HENVENDELSER MODTAGET I HØRINGSPERIODEN

FORSLAG TIL LOKALPLAN VIGERSLEV STATIONSTORV

Offentlig høringsperiode fra den 22. marts til den 17. maj 2024.

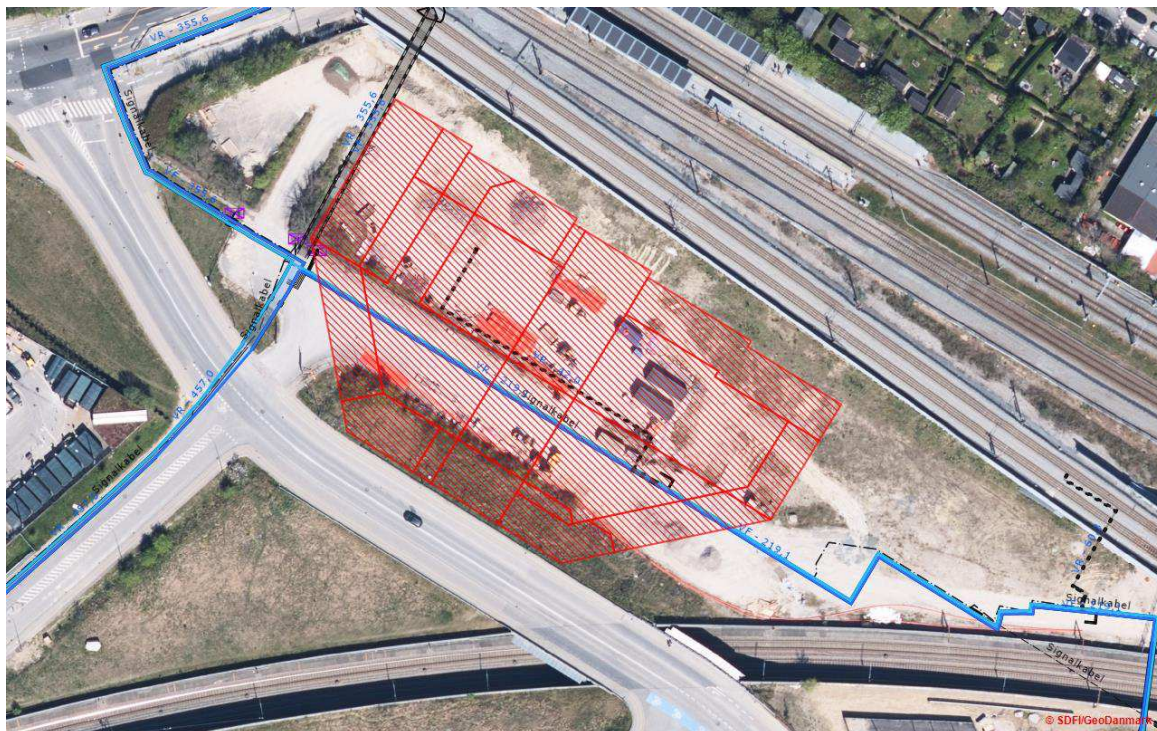
Over matr.nr. 3257b Vigorslev, København ligger en \varnothing 150 mm vandforsyningsledning (Kort 1). Ledningen er omlagt til det nuværende tracé i forbindelse med anlæg af Den Nye Bane København–Ringsted. Det planlagte byggeri vil blive etableret hen over det nuværende ledningstracé. Der vil derfor være behov for at omlægge vandforsyningsledningen. Vandledningen kan omlægges til et tracé i den sydlige ende af lokalplanområdet mod banearealet (f.eks. parallelt med spildevandsledningen). En anden krydsning af banearealet end den nuværende ikke er mulig. Betingelser for omlægning af vandforsyningsledningen skal aftales med HOFOR i god tid forud for opstart af byggeri. Det må forventes, at projektering og anlægsarbejde tager ca. 9 måneder.

Kort 2 HOFOR Fjernvarme

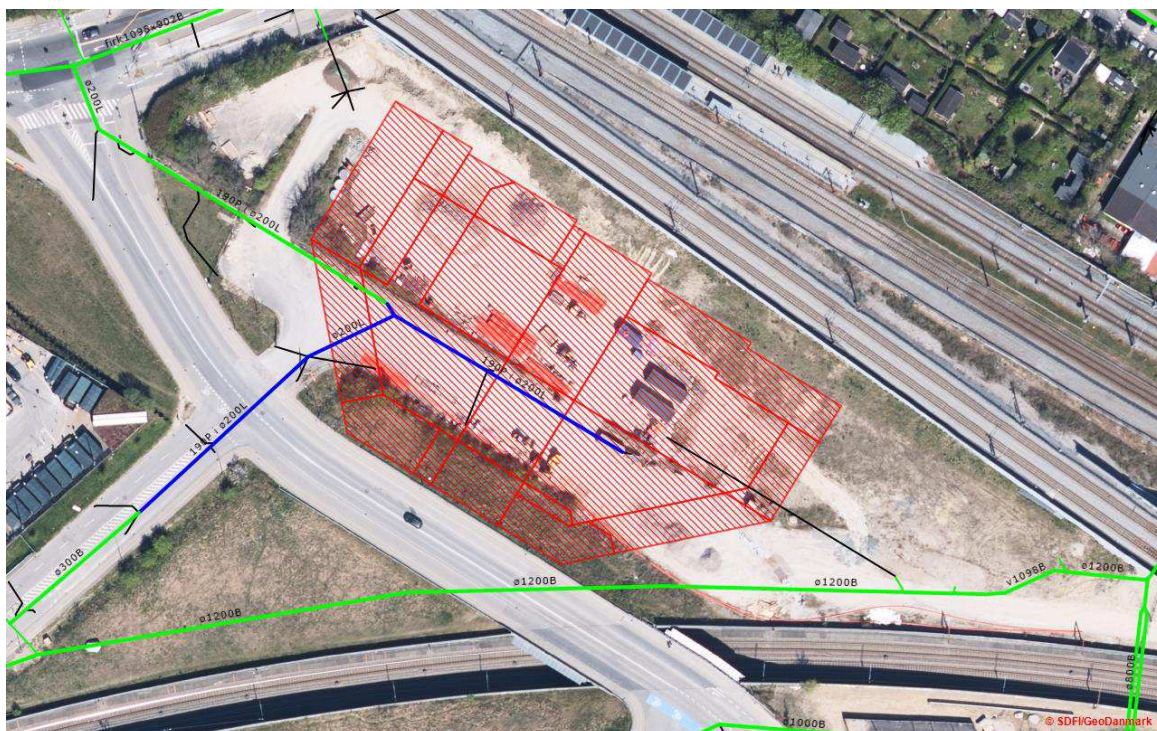
Ledninger i nedlagt vejareal

Det er HOFORs vurdering, at forsyningsledninger, som er placeret i nedlagt vejareal, har krav på minimum samme retlige beskyttelse som hvis ledningerne fortsat var placeret i vejareal. Det sikres dermed ved tinglyst deklARATION, at rådigheden over arealet er indskrænket som følge af ledningernes placering, ligesom arealejer skal afholde HOFORs udgifter til flytning eller sikring af ledningerne, som ikke skyldes formål, som kan indeholdes i de principper som følger af vejloven og/eller lov om private fællesveje.

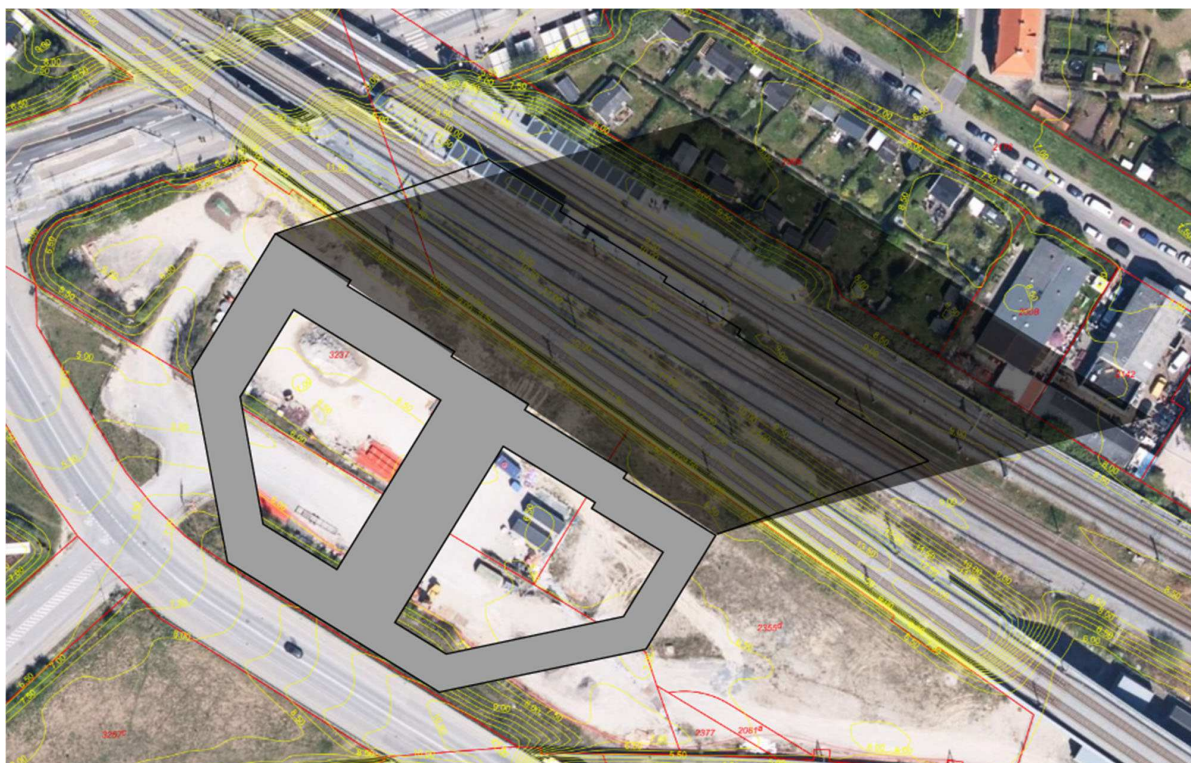
Vi noterer os i den forbindelse, at skyggediagrammerne i lokalplanen er sparsomme, og behændigt går uden om at vise de tidspunkter, hvor byggeriet for alvor vil påvirke kolonihaverne. Vores analyser viser imidlertid, at der er en væsentlig påvirkning. Nedenfor er som eksempel i figur 2 vist hvordan skyggen vil falde kl. 18, den 21. september. Et tidspunkt på året, hvor der normalt er mange aftener hvor vi kan nyde godt af haven. Men i fremtiden vil næsten halvdelen af haverne ligge i skygge på dette tidspunkt, hvis bebyggelsen realiseres som illustreret i lokalplanen. Endnu værre ser det ud i oktober, og i starten af november vil hele haveforeningen ligge i skygge fra først på eftermiddagen, som illustreret på nedenstående snit, figur 1.

Med andre ord: Projektet vil skyggelægge store dele af haverne i de værdifulde efterårsaftener og eftermiddage – netop den periode hvor vi kan få de sidste gode dage i haverne, fordi vejret ofte fortsat er lunt.

- at der udføres en langt mere detaljeret analyse af skyggepåvirkningen, med fokus på den reelle påvirkning af kolonihaverne i eftermiddags- og aftentimerne hen over efteråret
- at byggeriet på baggrund af analyserne tilpasses, så skyggepåvirkningen af kolonihaverne begrænses mest muligt.
- At der udføres analyser af byggeriets påvirkning af støj ved naboer, og at der eventuelt anvendes materialer som reducerer refleksionen af støj.

Figur 2: Omtrentlig skyggeudbredelse fra det nye byggeri den 21. september kl 18. Næsten halvdelen af haverne vil ligge i skygge, hvis ikke projektet tilpasses.

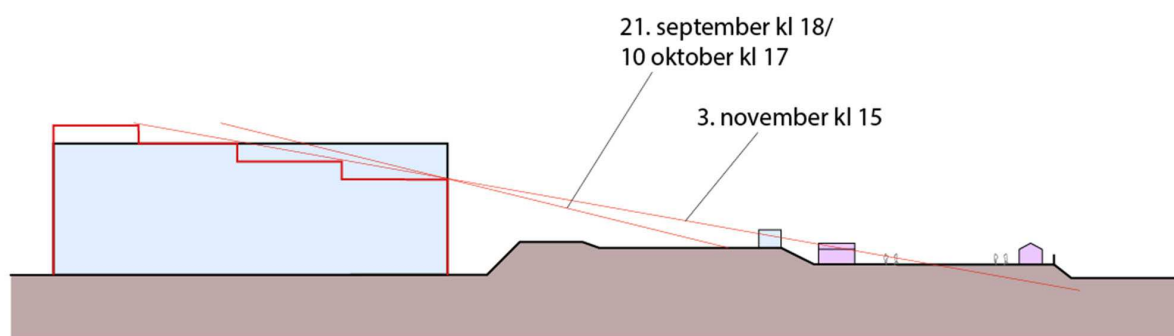
Det er imidlertid muligt at tilpasse projektet, så skyggepåvirkningen reduceres betragteligt, og samtidig opnå en mere varieret og visuelt interessant bebyggelse. Nedenstående snit, figur 3, viser en løsning hvor byggeriet tilpasses så der trappes op fra 4 etager ud mod banen, og op til 7 etager mod sydvest. Denne løsning vil først skyggepåvirke kolonihaverne sidst på eftermiddagen i ydersæsonen (slut oktober-start november).

Figur 3: Tilpasning af byggeriet er vist med fed rød, holdt op mod skyggekastet henholdsvis 21. september kl. 18, 10. oktober kl. 17 samt den 3. november kl. 15. Først i starten af november vil skyggepåvirkningen overstige skyggen fra banedæmningen.
